Ontwerpinpassingsplan Verbindingsweg Houten - A12

# **Nota zienswijzen**

## **Ontwerpinpassingsplan Verbindingsweg Houten-A12**

**Behorend bij het besluit tot vaststelling van het inpassingsplan Verbindingsweg Houten-A12 door  
Provinciale Staten van Utrecht d.d. 12 maart 2012**

#### **4.1.5 Hoogteligging**

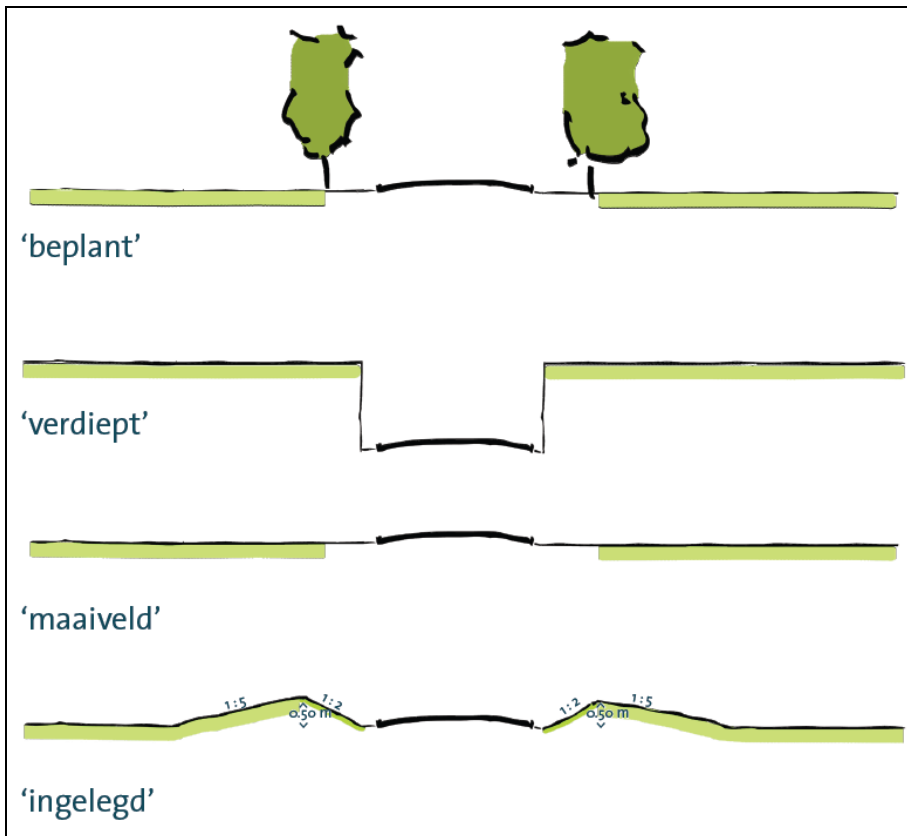
Er blijkt onduidelijkheid te bestaan over de hoogte van de weg en de overwegingen die t.a.v. deze hoogte zijn gemaakt. Hierover het navolgende.

Het RWT is een weg die conform technische eisen en hoogteligging wordt aangelegd op een wijze als dat overal in Nederland wordt gedaan. Zo zijn de wegen in het gebied waar het RWT op aansluit of overheen gaat op een gelijke hoogte gelegen als het RWT.

#### **4.1.5.d Hoogtebeschrijving van de weg**

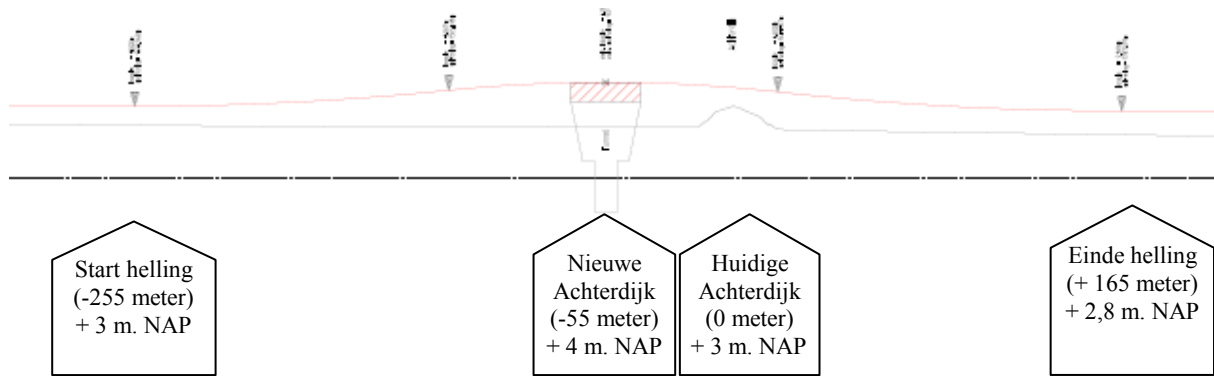
Alle wegen in Nederland worden hoger aangelegd dan het omliggende maaiveld. In het gebied is dit zichtbaar bij ondermeer de Achterdijk en de Rondweg Houten. Ter verduidelijking van de beschrijving van het RWT die in het inpassingsplan is gegeven, het navolgende.

Het RWT sluit aan op de Rondweg Houten, die ligt op 3 meter boven NAP. Deze hoogte van het RWT blijft gelijk tot ca. 250 meter vóór de huidige Achterdijk. Het RWT is voor het zuidelijke gedeelte dan ook gelegen op 3 meter boven NAP, wat betekent dat de weg hier ca. 0,5 tot 1,20 boven het huidige maaiveld komt te liggen.
